**WYJAŚNIENIA TREŚCI
SPECYFIKACJI WARUNKÓW ZAMÓWIENIA (SWZ)
ORAZ ZMIANA SWZ**

ZP-17/2023

Nazwa zadania: **„Budowa drogi przy ul. Kozielskiej w Sierakowicach wraz z kanalizacją deszczową i sanitarną”.**

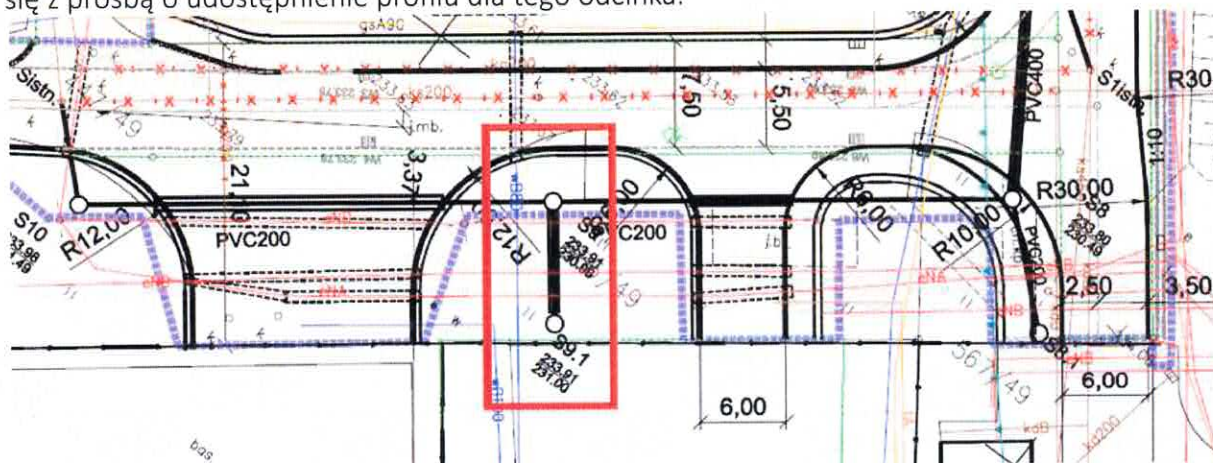
Część robót zlokalizowano na działkach nr 566/49, 577/49, które nie są objęte decyzją o pozwoleniu na budowę. Prosimy o wyjaśnienia w tym zakresie.

Działki nr 566/49 i 577/49 powstały wyniku podziału powstały i po wydaniu pozwolenia na budowę, pozwolenie jest obecnie zmieniane.

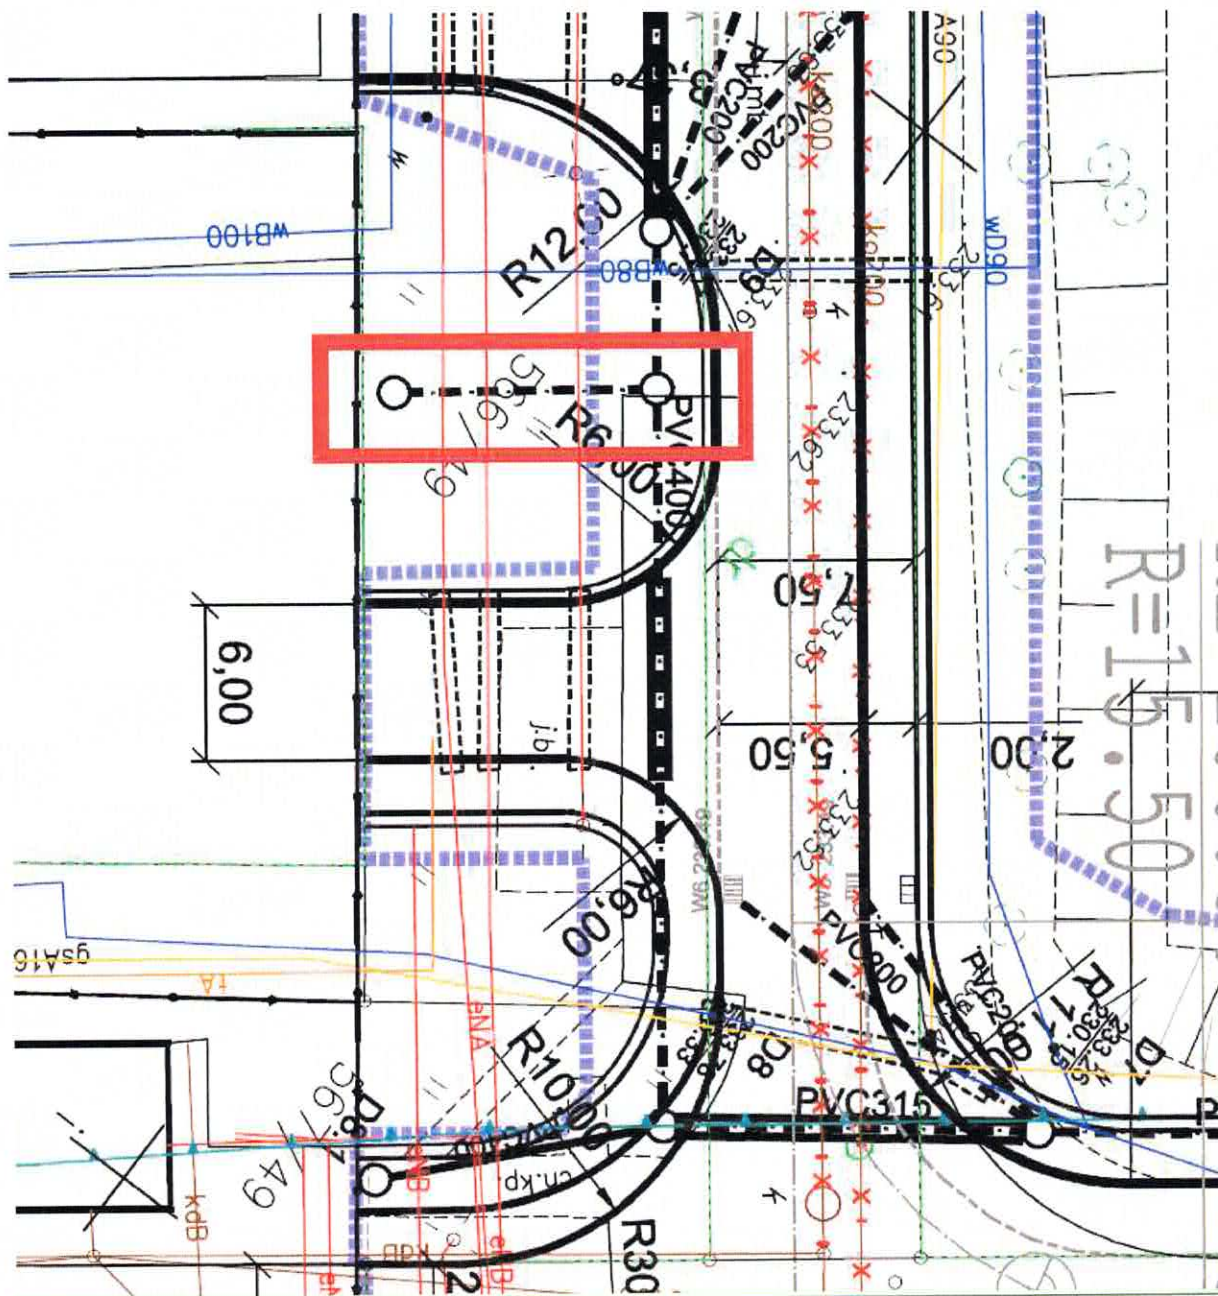
Studnie 1200 – na profilu 12 szt., w kosztorysie 13 szt. Na planie sytuacyjnym pokazany jest dodatkowy odcinek kanalizacji nieujęty na profilu – czy należy go wykonać czy nie? Jeśli tak, to w przedmiarze powinno być 14 szt. studni i konieczne jest podanie średnicy i długości rury na połączeniu.

Należy wycenić 14 szt. W załączeniu skorygowany przedmiar robót.
